Verificación de Coordenadas

Proyecto: "**EXPANSIÓN SUBESTACIÓN CALZADA LARGA**"

**INFORME TÉCNICO DE EVALUACIÓN DE ESTUDIO DE IMPACTO AMBIENTAL****I. DATOS GENERALES**

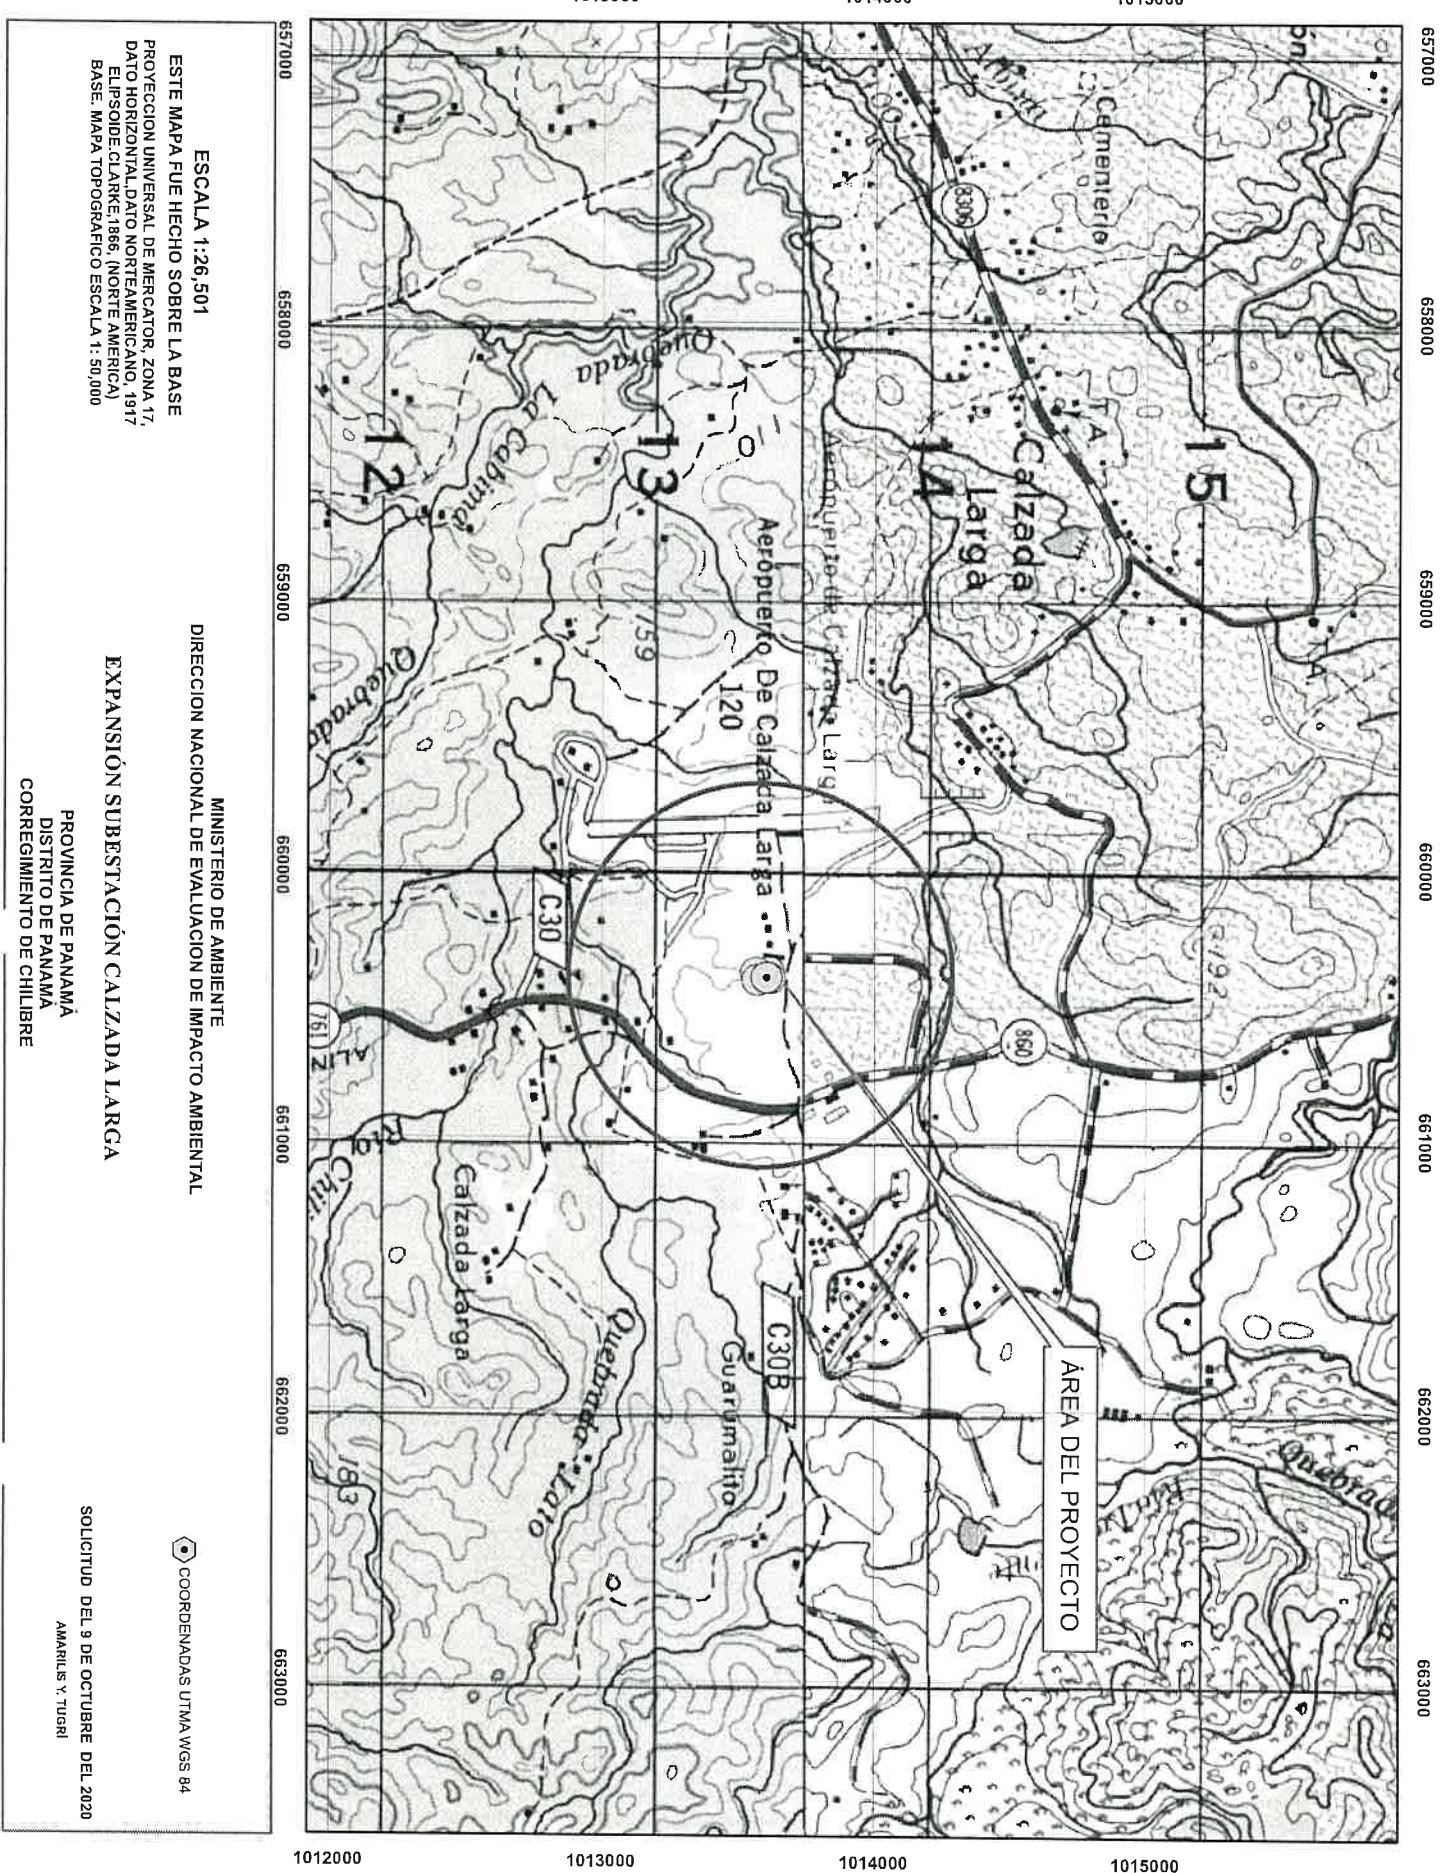
**LAS COORDENAS SE LOCALIZAN FUERA DE ÁREA CONSIDERADA COMO PROTEGIDAS, El polígono consta de un área de 1145 m2. Y se encuentran localizadas en la provincia de Panamá, distrito de panamá, corregimiento de Chilibre.**
